Einwendungen zum Planfeststellungsverfahren für den Ausbau der B 9 im Bereich der Ortsdurchfahrt von Bingen-Bingerbrück

Version 1.0 vom 03.09.2025

Scientists for Future Bingen

Einwendungen zum Planfeststellungsverfahren für den Ausbau der B 9 im Bereich der Ortsdurchfahrt von Bingen-Bingerbrück (Offenlegung vom 18.07.2025–18.08.2025)

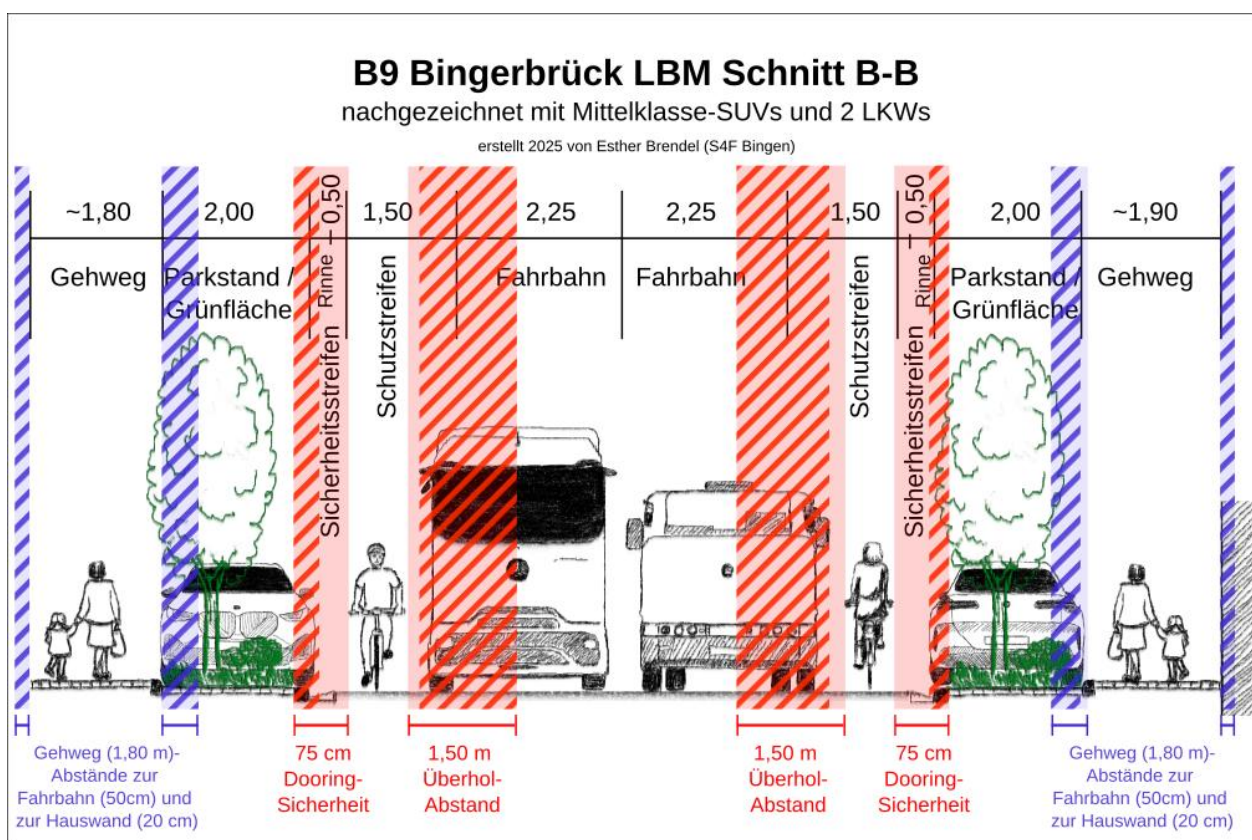
Die für die Sicherheit der Fußgänger*innen gemäß LBM-Sicherheitsaudit (9) erforderliche Breite der Bürgersteige von 2,5 m wird durchweg unterschritten (siehe Abbildung 1).

Im LBM-Sicherheitsaudit wird unter (6) und (9) ausgeführt, dass zwischen den Parkbuchten und dem Fußgängerweg ein Sicherheitsabstand von 0,5 m vorzusehen ist und welche Anforderungen an die Breite von Fußgängerwegen zu stellen sind.

Die Stellungnahme FG I führt zu (9) zusammengefasst aus, dass der Platz nicht ausreicht. Besonders eng sind die Gehwege auf Höhe der Verbandsgemeindeverwaltung. Es wird nicht erwogen, Platz dadurch zu gewinnen, dass man auf Parkstreifen verzichtet.

An der Koblenzer Straße erachten wir die Lenkung des Radverkehrs durch Anbringen von Radschutzstreifen (Strichlinie) auf der Fahrbahn als nicht angemessen und gefährlich. Der Planungsraum bietet hierzu zu wenig Platz, die Straßenbreite ist zu gering (siehe oben, Abbildung 1).

Beispielsweise sind die Kfz-Stellflächen mit 2,0 m Breite für heutige Fahrzeuge zu knapp bemessen, was dazu führen wird, dass die parkenden Kfz zwangsläufig in den Dooringschutzstreifen hineinragen werden. Der aktuell geplante Dooringschutzstreifen ist mit 0,5 m ohnehin zu knapp bemessen. Er muss mindestens 0,75 m betragen.

Abbildung 2: Alternativvorschlag für die B 9 (Querschnitt „B-B“) mit Mittelklasse-SUVs und Lkws, mit hervorgehobenen Sicherheitsabständen wie bei Abbildung 1, ohne Radschutzstreifen; ein Überholen ist ohnehin nur ohne Gegenverkehr möglich.

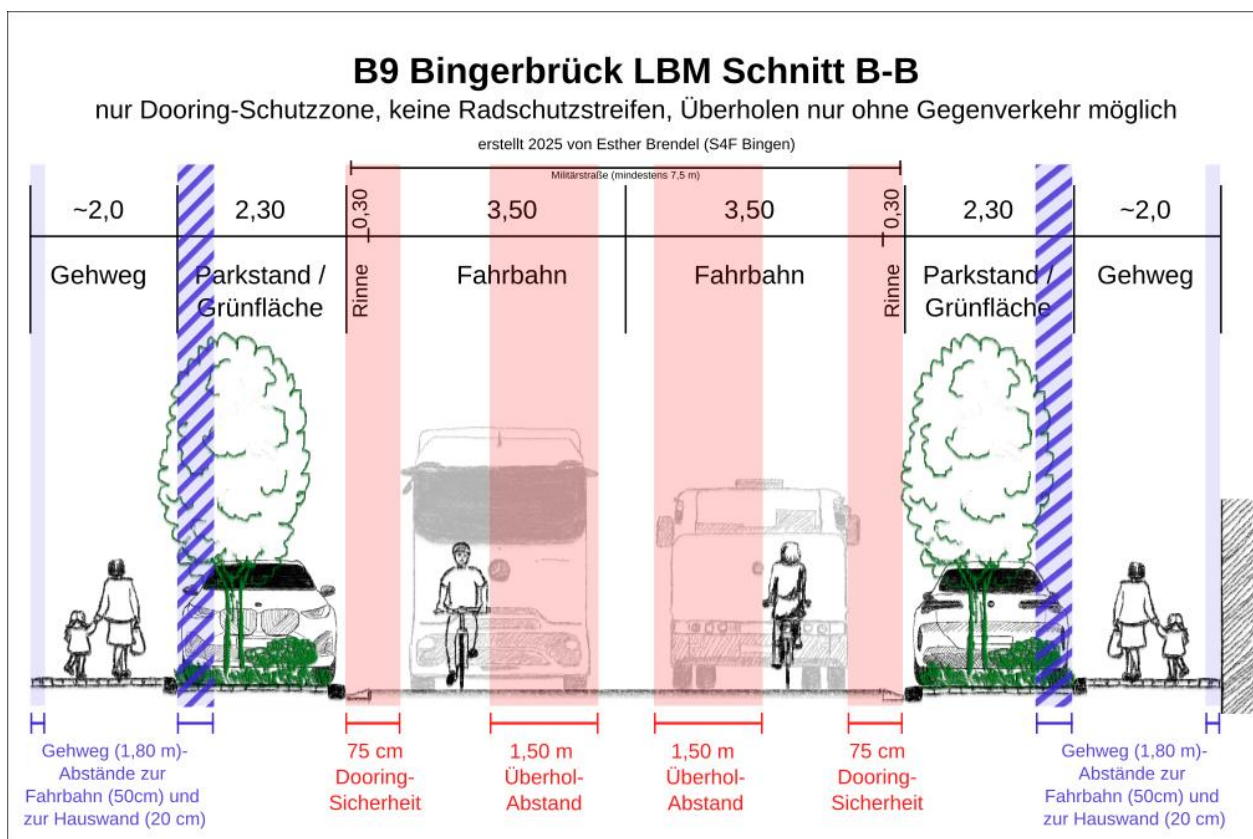
Auf **Radschutzstreifen sollte verzichtet werden** (siehe Abbildung 2), denn ein Überholen unter Einhaltung des Sicherheitsabstands von 1,5 m ist ohnehin nur ohne Gegenverkehr möglich; eine Radschutzstreifenmarkierung, die Gegenteiliges suggeriert, ist für Radfahrende gefährlicher als gar keine Markierung. Eine **deutliche Sichtbarmachung des Radverkehrs im Mischverkehr** (zum Beispiel durch Fahrradpiktogrammketten) ist dringend zu empfehlen.

In einigen Bereichen, zum Beispiel im Bereich der Verbandsgemeindeverwaltung und an anderen Teilstrecken, wo die Gehwege besonders schmal sind, sollten Parkplätze entfallen, um die Situation für den Fußverkehr zu verbessern.
